玄海原子力発電所 審査資料	
資料番号	G S s - 7 - 1
提出年月日	2023年11月7日

## 玄海原子力発電所3号炉及び4号炉

発電用原子炉設置変更許可申請書比較表（震源を特定せず策定する地震動）

（本文五号、経理的基礎、添付書類五、添付書類八）

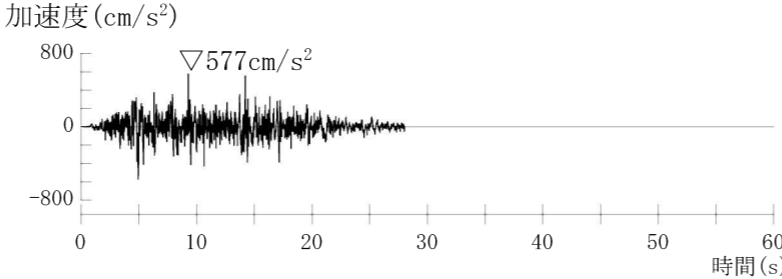
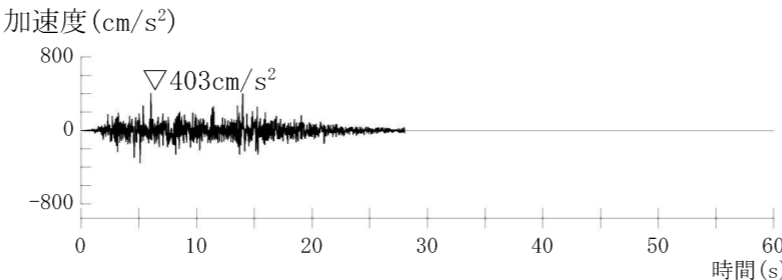
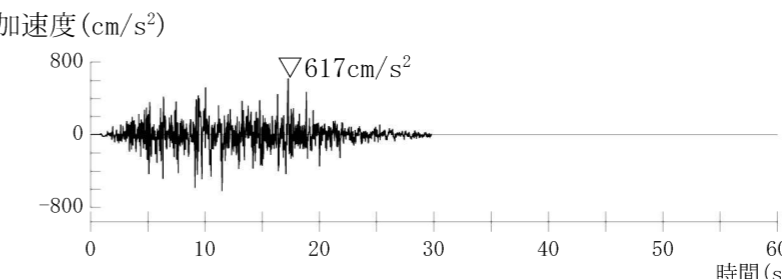
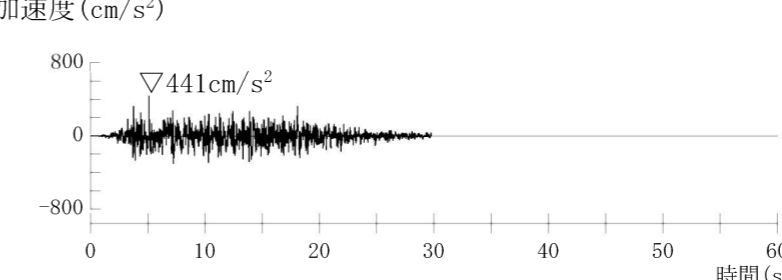
既許可 本文五号 (令和3年4月28日許可)	当初申請 (令和3年8月23日)	補正 (令和5年10月27日)	備考
<div data-bbox="231 342 418 541"> <p>— Ss-1<sub>H</sub>                      — Ss-2<sub>NS</sub>                      - - - Ss-3<sub>NS</sub>                      — Ss-4<sub>H</sub>                      - - - Ss-5<sub>NS</sub></p> </div>  <p data-bbox="148 1732 831 1764">第5.1図 基準地震動の応答スペクトル (水平方向：NS)</p>	<div data-bbox="1012 342 1199 573"> <p>— Ss-1<sub>H</sub>                      — Ss-2<sub>NS</sub>                      - - - Ss-3<sub>NS</sub>                      — Ss-4<sub>H</sub>                      - - - Ss-5<sub>NS</sub>                      - - - Ss-6<sub>H</sub></p> </div>  <p data-bbox="934 1732 1617 1764">第5.1図 基準地震動の応答スペクトル (水平方向：NS)</p>	<div data-bbox="1801 342 1988 573"> <p>— Ss-1<sub>H</sub>                      — Ss-2<sub>NS</sub>                      - - - Ss-3<sub>NS</sub>                      — Ss-4<sub>H</sub>                      - - - Ss-5<sub>NS</sub>                      - - - Ss-6<sub>H</sub></p> </div>  <p data-bbox="1721 1732 2404 1764">第5.1図 基準地震動の応答スペクトル (水平方向：NS)</p>	<p data-bbox="2493 409 2849 483">・基準地震動 Ss-6 の追加、 の変更</p>

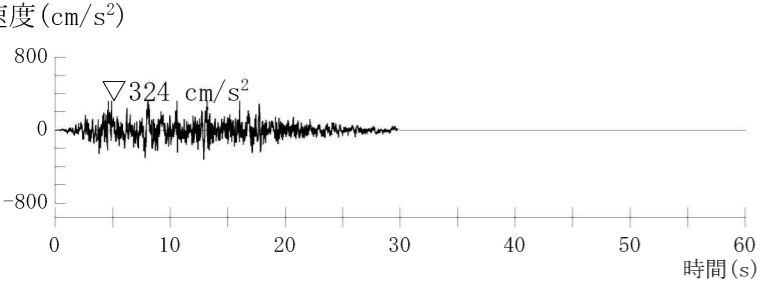
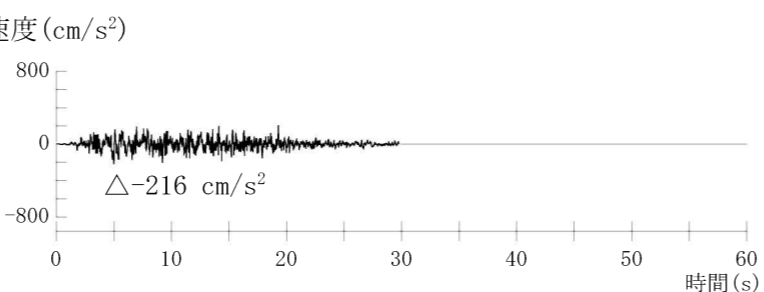
既許可 添付書類八 (令和3年4月28日許可)	当初申請 (令和3年8月23日)	補正 (令和5年10月27日)	備考
<div data-bbox="237 399 430 598"> <p>— Sd-1<sub>H</sub>                      — Sd-2<sub>NS</sub>                      - - Sd-3<sub>NS</sub>                      — Sd-4<sub>H</sub>                      - - Sd-5<sub>NS</sub></p> </div>  <p data-bbox="207 1816 786 1890">第1.4.1図 弾性設計用地震動の応答スペクトル (水平方向：NS)</p>	<div data-bbox="1053 388 1231 619"> <p>— Sd-1<sub>H</sub>                      — Sd-2<sub>NS</sub>                      - - Sd-3<sub>NS</sub>                      — Sd-4<sub>H</sub>                      - - Sd-5<sub>NS</sub>                      - - Sd-6<sub>H</sub></p> </div>  <p data-bbox="994 1816 1587 1890">第1.4.1図 弾性設計用地震動の応答スペクトル (水平方向：NS)</p>	<div data-bbox="1825 388 2003 619"> <p>— Sd-1<sub>H</sub>                      — Sd-2<sub>NS</sub>                      - - Sd-3<sub>NS</sub>                      — Sd-4<sub>H</sub>                      - - Sd-5<sub>NS</sub>                      - - Sd-6<sub>H</sub></p> </div>  <p data-bbox="1780 1816 2374 1890">第1.4.1図 弾性設計用地震動の応答スペクトル (水平方向：NS)</p>	<p data-bbox="2493 409 2849 483">・弾性設計用地震動 Sd-6 の追加、図の変更</p>
